「日本原子力研究開発機構の大洗研究所廃棄物管理施設の設計及び工事の方法の変更認可申請に係る追加説明について」に対する回答の提出及び対応状況

令和2年12月11日

国立研究開発法人日本原子力研究開発機構

< 固体廃棄物減容処理施設の設置 >

図-2 焼却溶融炉内の構造 (焼却時)

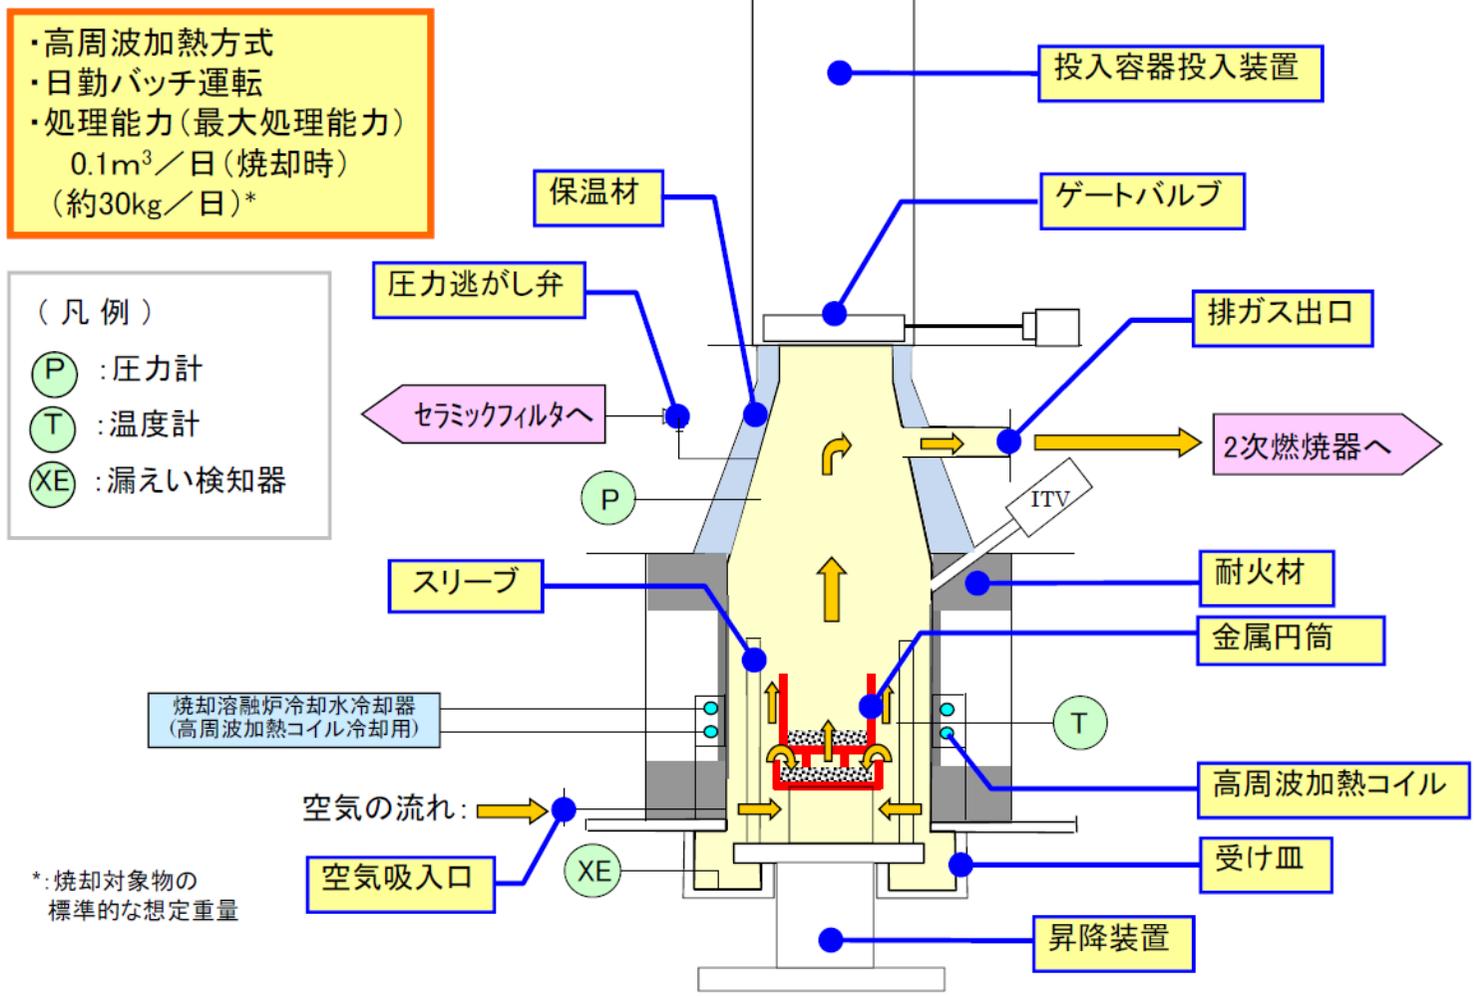
- 本-1-9 減容処理設備の焼却溶融炉、排ガス処理装置、溶融物を受けるるつぼ及び輻射熱を抑えるスリーブは、耐火性、耐熱性及び耐食性を考慮した材料を使用し、るつぼは溶融ごとに交換する設計とすることについて、詳細に説明すること。

焼却溶融炉及び排ガス処理装置の系統を図-1に示す。また、焼却処理と溶融処理では、使用する機器が異なるため、焼却時における焼却溶融炉内の構造を図-2、溶融時における焼却溶融炉内の構造を図-3に示す。
